SI2019-009

W odniesieniu do 8DB 355 013-331 (T1699) → 8DB 355 025-331 (T2633) / 8DB 355 025-341 (T2634)

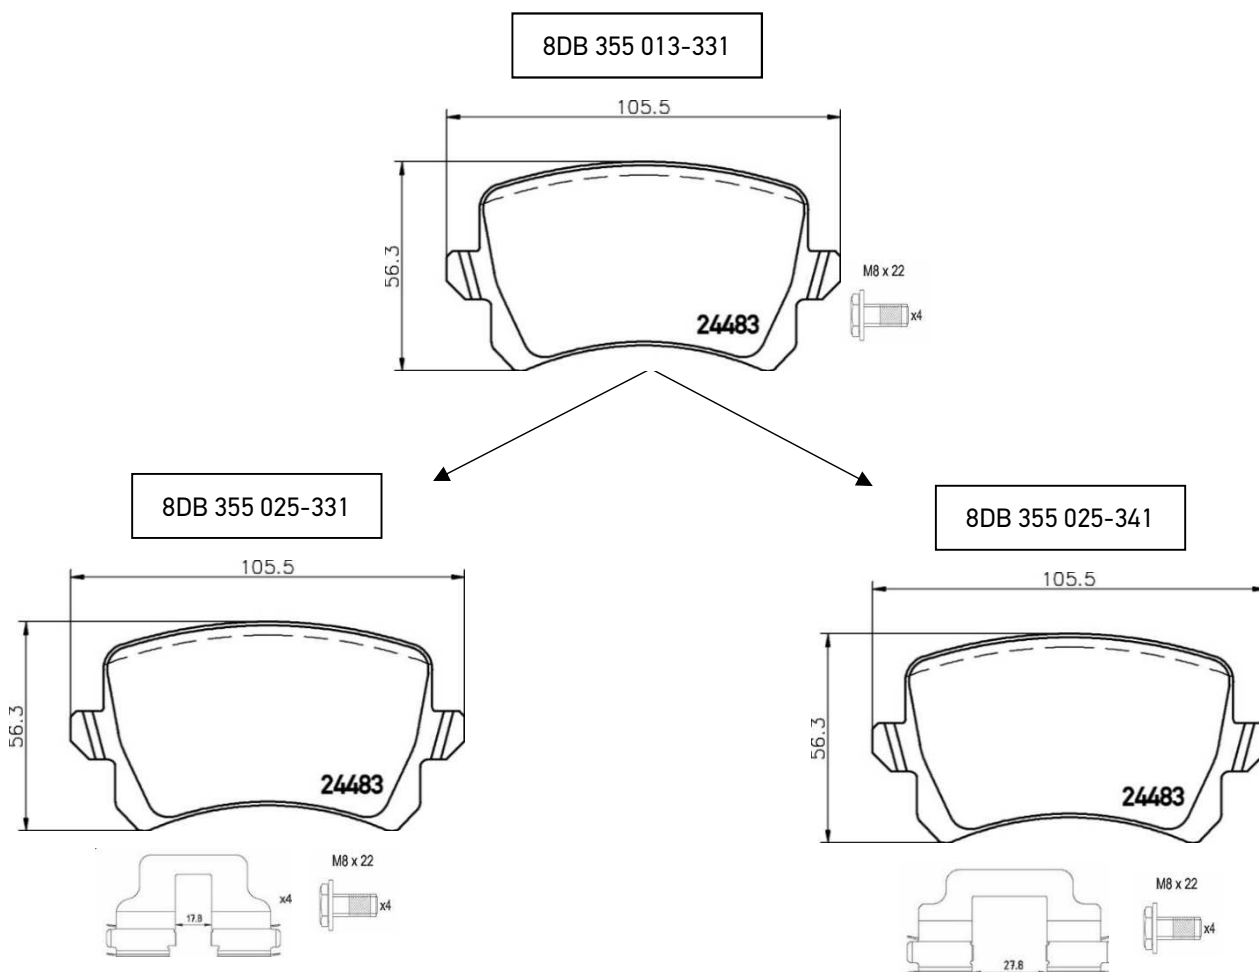
W celu optymalizacji specyfikacji produktu dla zestawu klocków hamulcowych 8DB 355 013-331 oraz w celu podkreślenia podejścia OE zdecydowano się dodać do zestawu zestaw akcesoriów.

W zależności od specyfikacji pojazdu potrzebne są dwa różne zestawy akcesoriów. Aby spełnić te wymagania, model 8DB 355 013-331 został podzielony na dwa różne numery katalogowe, dzięki czemu klienci mogą łatwo wybrać numer katalogowy produktu odpowiedniego do swoich potrzeb.

8DB 355 013-331 zostanie zastąpiony przez 8DB 355 025-331 (w tym podkładki ślizgowe z odstępem 17,8 mm) i 8DB 355 025-341 (w tym podkładki ślizgowe z odstępem około 27,8 mm). Różnice można zobaczyć na poniższych zdjęciach.
